サービスキャンペーン通知書

通知者の氏名 トヨタテクノクラフト株式会社
 又は名称 代表取締役社長 稲垣 和也
 住 所 東京都港区芝浦4丁目8番3号

※整理番号		サービスキャンペーン開始日	平成25年11月28日
不 具 合 の 内 容	トヨタ救急車の防振ベッド（ユーザー指定により装着した社外品）において、連結ロッドの部品強度が不足しているため、走行時の振動により破損し、防振機能が低下するおそれがある。		
改 善 の 内 容	全車両、防振ベッド（除く、防振ベッドカバーおよびカバー装着部品）を対策品と交換する。		
自動車使用者等に周知させるための措置	・使用者：ダイレクトメールまたは直接訪問等で通知する。

〔補足説明資料〕

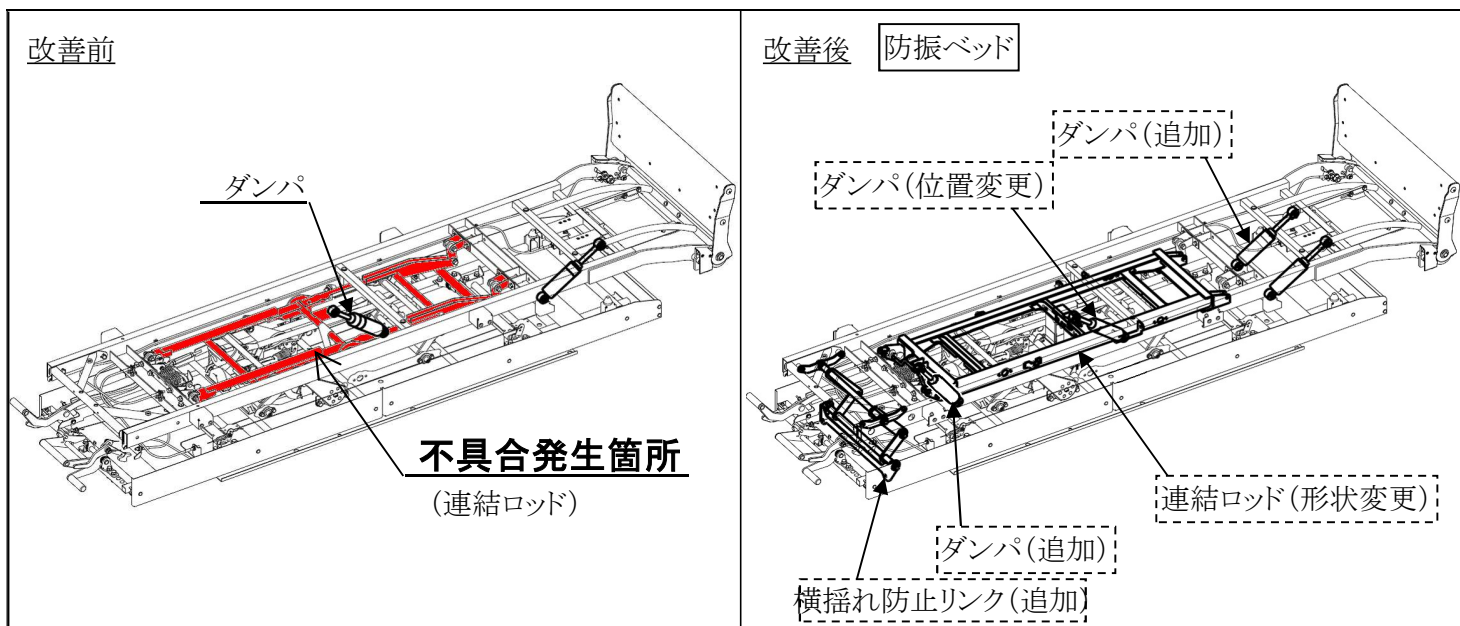
〔トヨタ救急車の防振ベッド(ユーザー指定により装着した社外品)において、連結ロッドの部品強度が不足しているため、走行時の振動により破損し、防振機能が低下するおそれがある。〕

改善の内容

全車両、防振ベッド(除く、防振ベッドカバーおよびカバー装着部品)を対策品と交換する。
